**KLAIPĖDOS MIESTO SAVIVALDYBĖS ADMINISTRACIJOS
VIEŠŪJŲ PIRKIMŲ KOMISIJA**

DĖL ATSAKYMŲ Į GAUTUS KLAUSIMUS PATEIKIMO

Vadovaudamiesi pėsčiųjų ir dviračių takų ties Minijos g. nuo Baltijos pr. iki Priešpilio g. kapitalinio remonto rangos darbų pirkimo (seno CVP IS Nr. 743492, naujame CVP IS pirkimo ID 209159) supaprastinto atviro konkurso būdu sąlygų aprašo 63 p., atsakome į gautus klausimus:

Ištrauka iš brėžinio „Skersinis profilis P21-26/3-KR-TDP-SMG-SP-07“

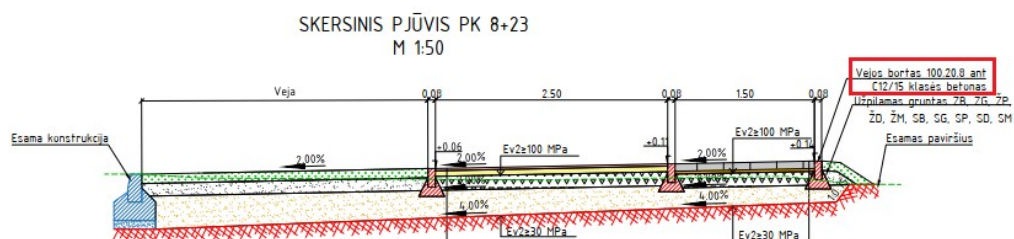
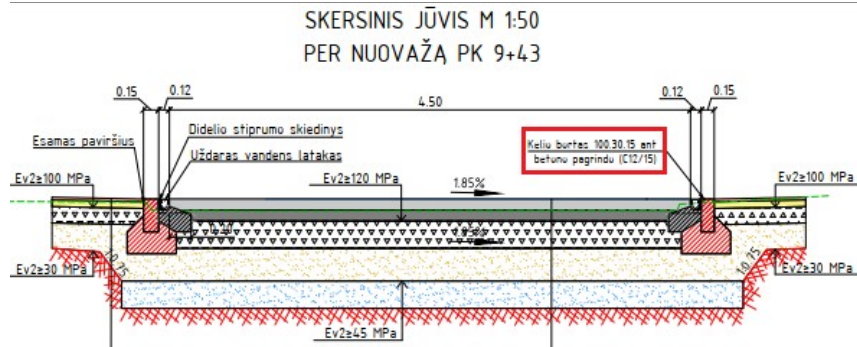
III etapo projekto Susisiekimo dalies Suvestinio kiekių žiniaraščio skyriuje „Dangos konstrukcijos įrengimas“ poskyryje „Bortai“ nurodoma, kad kelio ir vejos bortus reiktų rengti ant C25/30 betono, tačiau projekto brėžiniuose nurodytas C12/15 betonas. Prašome Jūsų patikslinti, ant kokio betono reiks rengti kelio ir vejos bortus?

Bordiūrus rengti ant C25/30 betono.

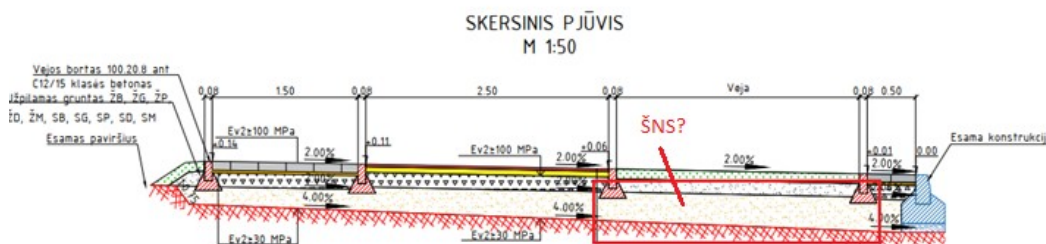
III etapo projekto Susisiekimo dalies Suvestinio kiekių žiniaraščio skyriuje „Dangos konstrukcijos įrengimas“ poskyryje „Dviračių tako įrengimas“ poz. 50 numatyta net 2714m³ šalčiui nejautraus sluoksnio. Prašome Jūsų patikslinti, ar nurodytas kiekis nėra per didelis atsižvelgiant į rengiamo dviračių tako plotą (46 poz.). Prašome patikrinti ir jei reikia patikslinti ŠNS kiekį.

45	Dviračių tako įrengimas:			
46	Viršutinio asfalto dangos sluoksnio įrengimas iš mišinio AC 5 VL h=0,025 m	m ²	1604,0	TS-6
47	Dangos pagruntavimas prieš viršutinio asfalto sluoksnio įrengimą 200g/m ² , panaudojant bituminę emulsiją C60 BP 1-S	kg	320,0	TS-6
48	Asfalto pagrindo - dangos sluoksnio įrengimas iš mišinio AC 16 PD h=0,06 m	m ²	1567,0	TS-6
49	Skaldos pagrindo sluoksnis iš nesurištųjų mineralinių medžiagų mišinio fr. 0/45 įrengimas h=0,15 m	m ²	1559,0	TS-5
50	Šalčiui nejautrus sluoksnis (pagal TRA SBR 19 $k \geq 1,0 \times 10^{-5}$ m/s) $h \geq 0,22$ m	m ³	2714,0	TS-5

SMG dalies žiniaraščio III etapo poz. Nr. 50 klaida. Patiksliname, šalčiui nejautrus sluoksnis (pagal TRA SBR 19 $k \geq 1,0 \times 10^{-5}$ m/s) $h \geq 0,22$ – 390,00 m³. Pridedamas suvestinis kiekių žiniaraštis.

Ištrauka iš II etapo projekto brėžinio „Skersinis profilis P21-26/2-KR-TDP-SMG-SP-06 (1/2):

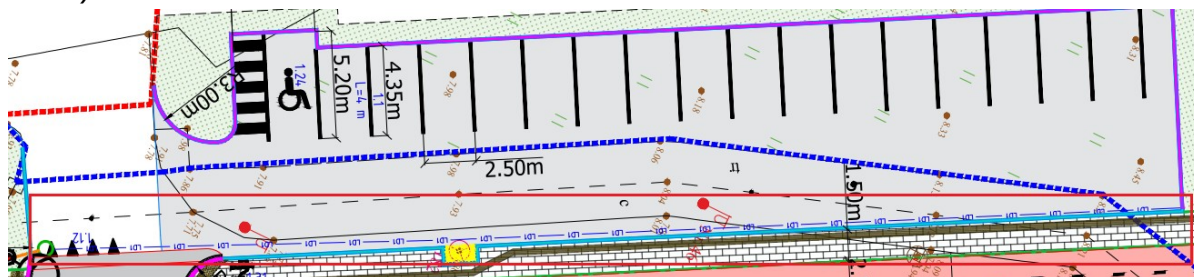
I, II, III etapų brėžiniuose **po veja** yra numatyta ŠNS sluoksnis. Prašome Jūsų patikslinti, kuriose Suvestinių kiekių žiniaraščių (I, II, III etapų) pozicijose šie ŠNS kiekiai yra įskaiciuoti? Jei šie ŠNS kiekiai niekur neįskaiciuoti – prašome pateikti šio ŠNS sluoksnio įrengimo kiekius kiekvienam etapui.

Drenažo įrengimo darbus turite įsivertinti pagal darbų kiekius:

Techniniame darbo projekte suprojektuotas drenažo ilgis – 26,00 metrai;

Skaldelė 11/22 – 4 m³;

Neaustinė geotekstilė 150g/m², 78 m²;

Apsauginis šalčiui atsparus sluoksnis – 17 m³;

Techniniame darbo projekte suprojektuotas lietaus nuotekų šulinys su grotelėmis d700 mm – 1 vnt.;

Techniniame darbo projekte suprojektuotas PVC d200mm lietaus nuotekų vamzdis - 8,00 m.

12.1. Lauko suoliukai

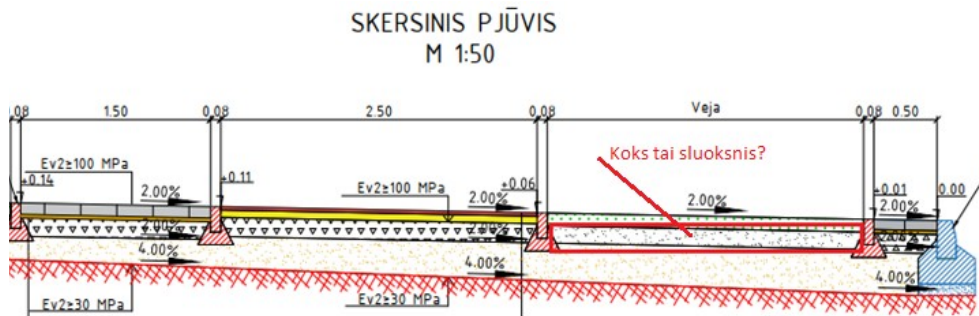
I, II, III etapų projektų Susisiekimo dalių Aiškinamuosiuose raštuose nurodoma, kad lauko suolų rėmas turėtų būti iš nerūdijančio plieno, o Techninėse specifikacijose jau rašoma, kad iš cinkuoto plieno. Prašome Jūsų patikslinti – iš ko turės būti pagamintas suolo rėmas – iš nerūdijančio plieno ar iš cinkuoto plieno?

Konkrečius gaminius derinti su Užsakovu. Suolo rėmas iš cinkuoto plieno. Suolo tipas statybos metu turės būti suderintas su Užsakovu.

Ištrauka iš I etapo projekto brėžinio „Skersinis profilis P21-26/1-KR-TDP-SMG-SP-07 (1/2):

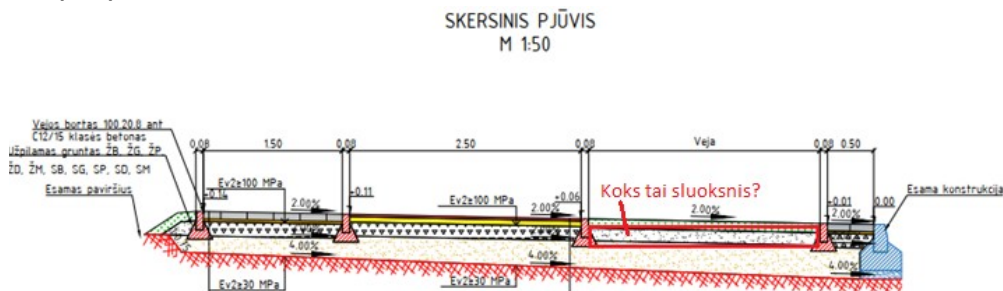
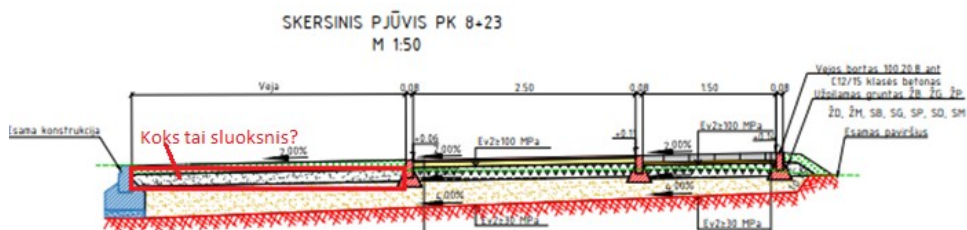
I, II, III etapų brėžiniuose **po veja** yra numatyta kažkoks sluoksnis. Prašome Jūsų patikslinti, kas tai per sluoksnis, ar jį reikia įsivertinti skaičiavimuose? Jei reikia įsivertinti skaičiavimuose – prašome pateikti šio sluoksnio kiekius ir nurodyti medžiagiškumą.

Po veja numatytas užpilamas gruntas pagal standartą LST 1331 - ŽB, ŽG, ŽP, ŽD, ŽM, SB, SG, SP, SD, SM. Kiekiai nurodyti suvestiniame kiekių žiniaraštyje.

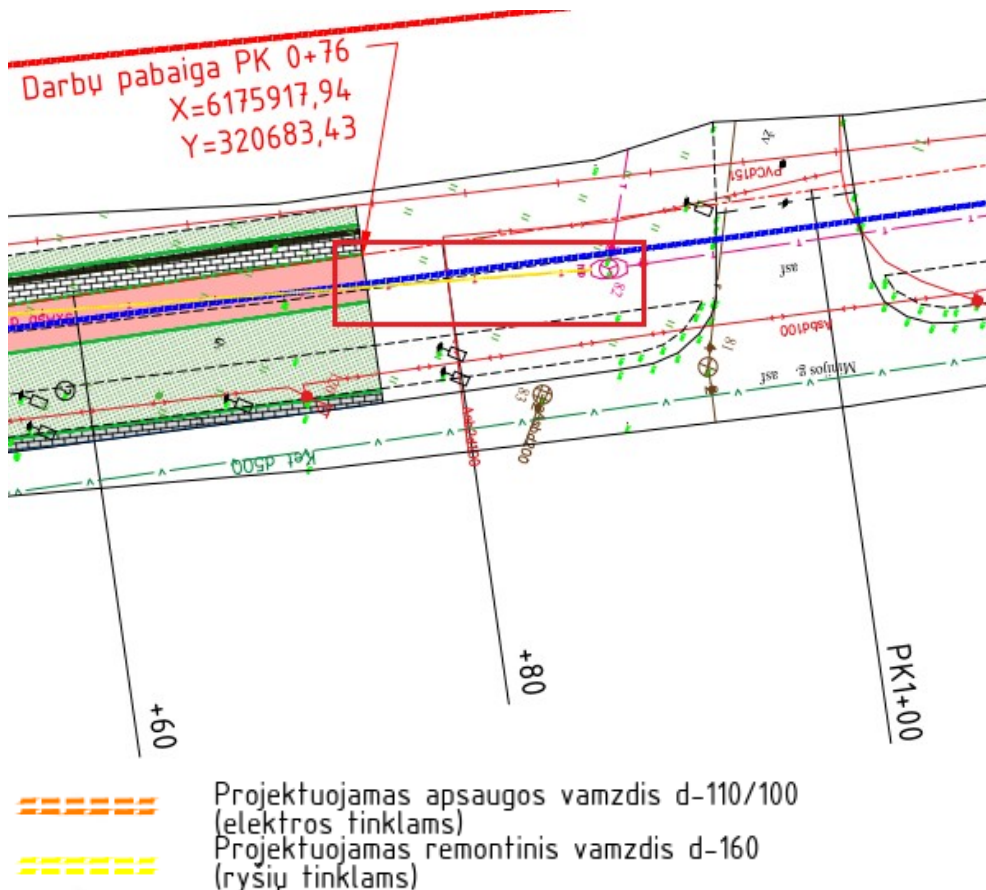
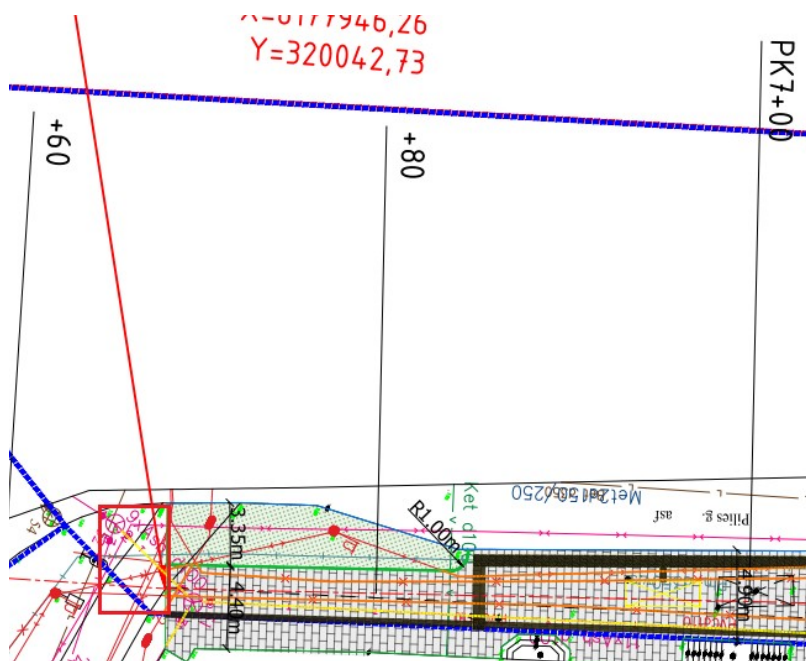
Ar apšvietimo atramos turi būti dažytos?

UAB „Gatvių apšvietimas“ prisijungimo sąlygose Nr. 21.78 6.2 p. nurodyti reikalavimai atramoms.

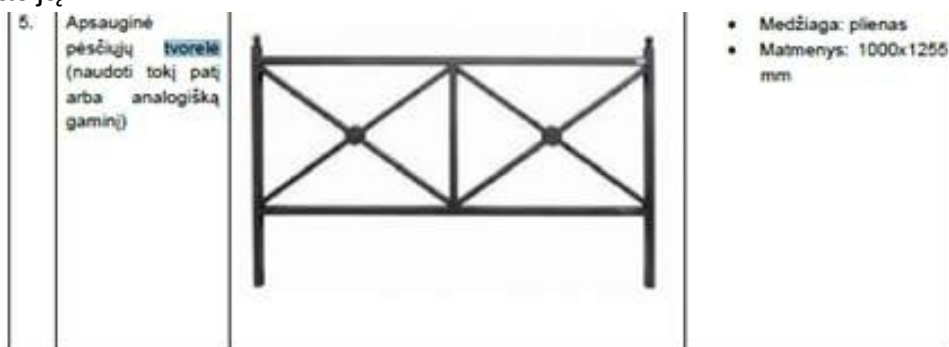
Prašome patikslinti pateiktų latakų technines charakteristikas: brėžinys, apkrova, betono klasė.

Rangovas rengia technologinį projektą, kuriame pats nusistato reikalavimus darbams. Medžiagiškumas nurodytas darbų kiekių žiniaraštyje (I etapo) bei techninėse specifikacijose 12.5. p. Gali būti naudojami polimerbetonio latakai. Klasės žymėjimas - XF3, apkrovos klasė A15 dviračių takuose esantiems latakams ir B125 prie nuvažų. Pridedama techninė specifikacija.
